Klūdas un risinājumi

S I L T I N Ā Š A N A

JUMTA
KONSTRUKCIJA

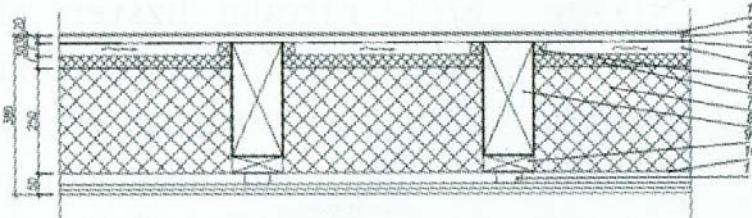
Problēma

Projektā uzrādītā būvelementa siltuma caurlaidības koeficienta vērtība ir $0,13 \text{ W/m}^2\text{K}$. Pasūtītājs vēlas uzzināt, vai uzrādītā U vērtība ir pareiza.

Projektā uzrādīta būvelementa siltuma caurlaidības koeficienta vērtība $0,13 \text{ W/m}^2\text{K}$ ir nepareiza, jo tā nav aprēķināta saskaņā ar LBN 002-01 *Ēku norobežojošo konstrukciju siltumtehnika norādīto valsts standartu LVS EN ISO 6946 Ēku būvkomponenti un būvelementi. Siltumpretestība un siltumapmaiņas koeficients. Aprēķināšanas metodika*. Patlaban projektā uzrādītā U vērtība aprēķināta kā siltumtehniski homogēnai konstrukcijai, neievērtējot koka siju siltumtehnisko vājinājumu. Veicot aprēķinu atbilstoši standartā aprakstītai metodikai, būvelementa siltuma caurlaidības koeficienta vērtība ir $0,183 \text{ W/m}^2\text{K}$ jeb par 40% sliktāka, nekā uzrādīts projektā. Sekas – uz papīra ēka izskatās energoefektīva, bet ekspluatācijā

tas nozīmē lielākus izdevumus par apkuri un dzesēšanu vasarā.

Lai novērstu šādas neatbilstības, projekta energoefektivitātes sadaļa noteikti jāuztic izstrādāt atbilstošas kompetences inženieriem. Jebkuram projektu pasūtītājam un tā sagatavošanas autoram jāapzinās, ka daudzas neatbilstības vai problēmsituācijas, kas rodas ēkas ekspluatācijā, var novērst vēl projekta stadijā, ja darbu uztic veikt atbilstošas kompetences cilvēkiem. Nepareizi novērtēti ēkas siltuma zudumi ir būvprojekta klūda, par kuru kādam ar palielinātu apkures rēķinu būs jāmaksā vismaz vairāki gadu desmiti. Pasūtītājam jāpievērs lielāka uzmanība projekta energoefektivitātes sadaļas kvalitātei.
